Middelburg, maandag 29 juni 2020

Onderwerp: zienswijze 'Voorontwerp Waterpark Veerse Meer 2020'

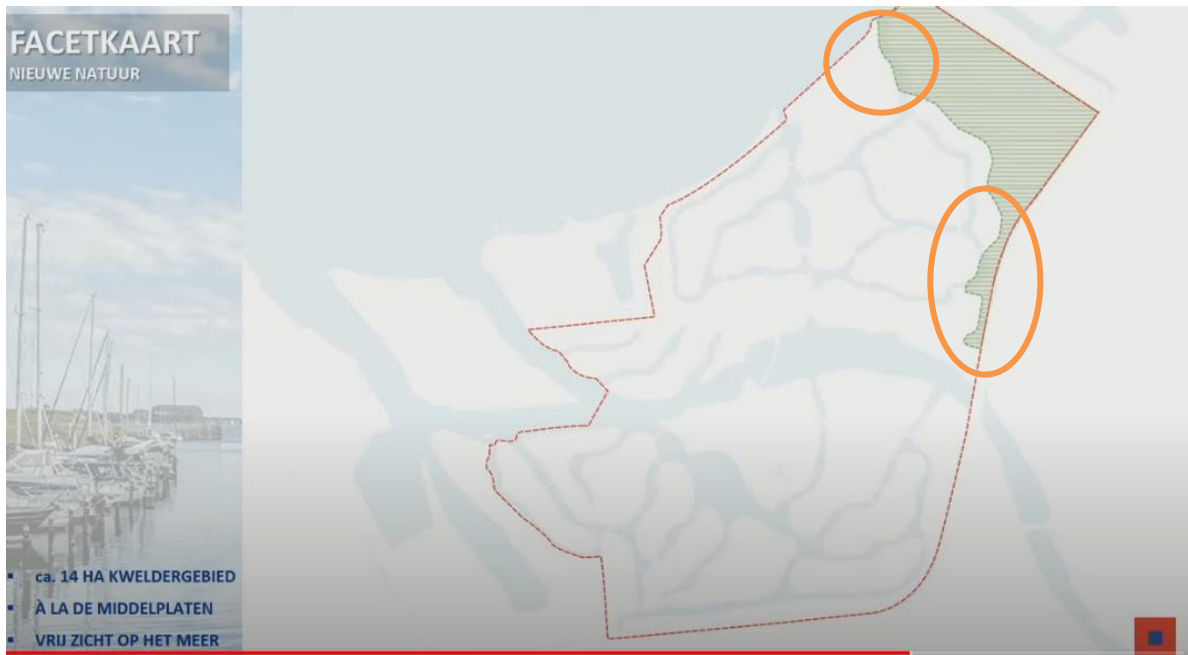
Daarnaast zien we verschillen tussen de tekeningen die gepresenteerd werden op de informatieavond van 27 mei en het voorontwerp. Op welke tekening we nu moeten afgaan is ons onbekend.

Onderstaande kaart laat met groene cirkels de twee grootste verschillen zien.

Het meest zuidelijk gedeelte langs de Muidenweg kan zich nooit gaan kwalificeren als natuurgebied (in relatie tot de natuur van het Veerse Meer). Daarvoor is dit terrein te smal én in alle plannen is op deze locatie bos voorzien als scheiding tussen vakantiepark en Muidenweg. Het lijkt ons zeer ongepast om deze oppervlakte mee te tellen bij de natuur.

En binnen de cirkel langs het Veerse Meer lijkt in het definitief ontwerp plots te worden afgeweken van eerdere ontwerpen ten koste van de natuur en de onbebouwde rand langs het Veerse Meer. Voor de natuur (en het open doorzicht vanaf de Muidenweg) is het van belang dat er een brede overgangssituatie aanwezig is tussen de Veerse Meer en de nieuwe natuur.

In het ontwerpbestemmingsplan zien we graag een herziening en dus een verbetering op bovenstaande punten ten opzichte van de huidige tekeningen en voorontwerp. Daarbij moet (afdwingbaar) worden vastgelegd dat de aanleg van natuur van wege haar compensatiefunctie dient te zijn aangelegd
